Recenzní posudek na diplomovou práci Bc. Tomáše Kaprase, Návrh velkoplošného sálavého vytápění výrobní průmyslové haly.

A) Schéma

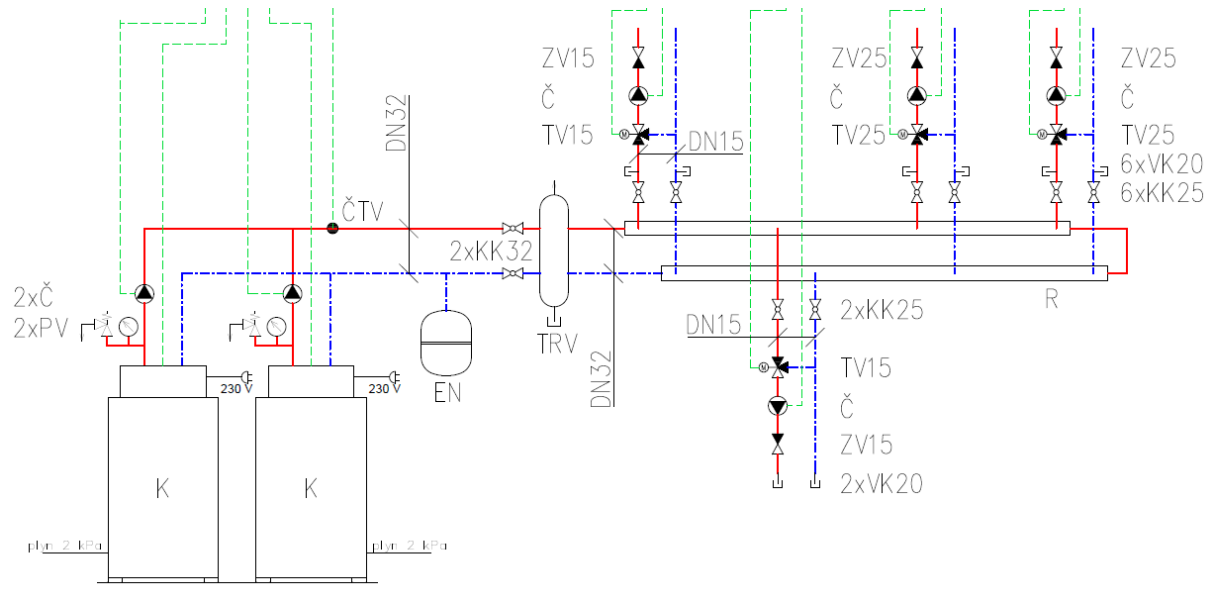
Ve schématu je použito nevhodné osazení armaturami: 1) chybí zpětné klapky na zpátečním potrubí pod zkratem, takto může docházet k nasávání vody ze zpátečky sousedního okruhu a snižovat se tak teplota přívodní; 2) v soustavě chybí filtry, teploměry; 3) U expanzní nádoby chybí manometr; 4) Nad zpětné klapky nad čerpadly bych doporučil další kulový kohout, aby bylo možné vyměnit čerpadlo bez nutnosti vypustit celý okruh; 5) u kotlů bych doporučil další kulové kohouty, aby bylo možné každý kotel samostatně odstavit, servisovat, vyměnit 6) Vzhledem k tomu, že za termohydraulickým oddělovačem chybí oběhové čerpadlo je zkrat mezi rozdělovačem a sběračem špatně. Jednotlivá okruhová čerpadla takto budou nasávat vodu i ze zpátečky.

B) Půdorys

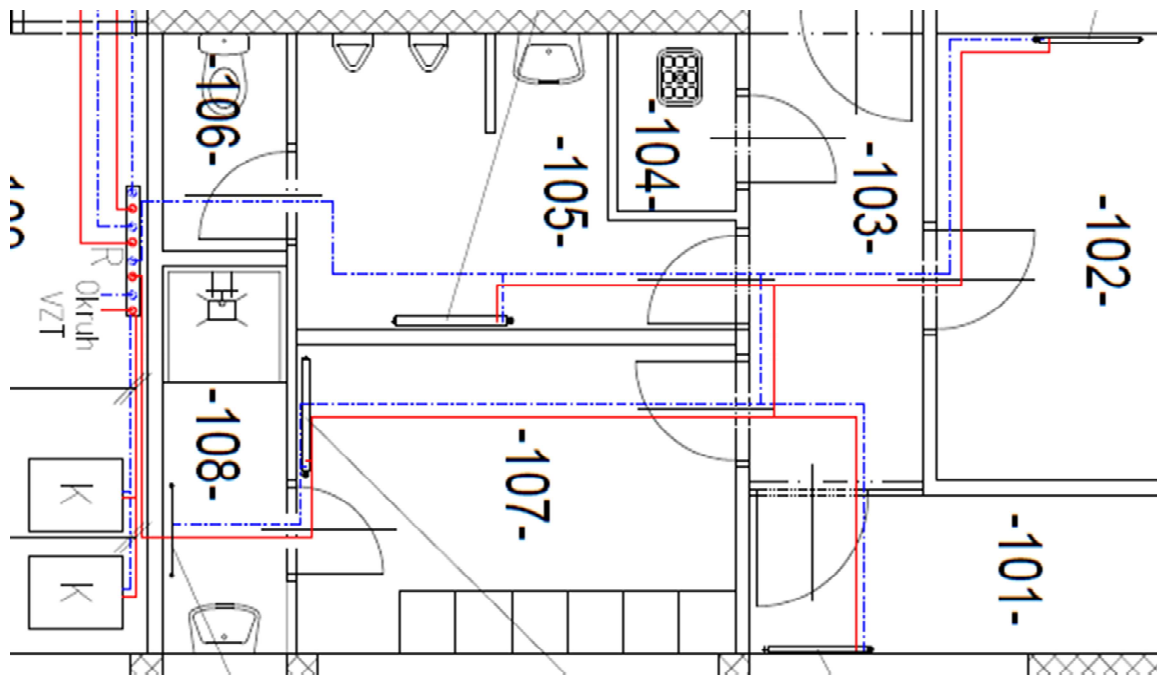
V půdoryse se domnívám, že nebylo nutné v prostoru administrativy použít tímto způsobem provedené Tichelmanovo zapojení. V tomto případě podle mě zbytečně zvyšuje náklady na potrubí a práci. Doporučil bych použít standardní dvoutrubkové zapojení a rozvod vést středem přístavku.
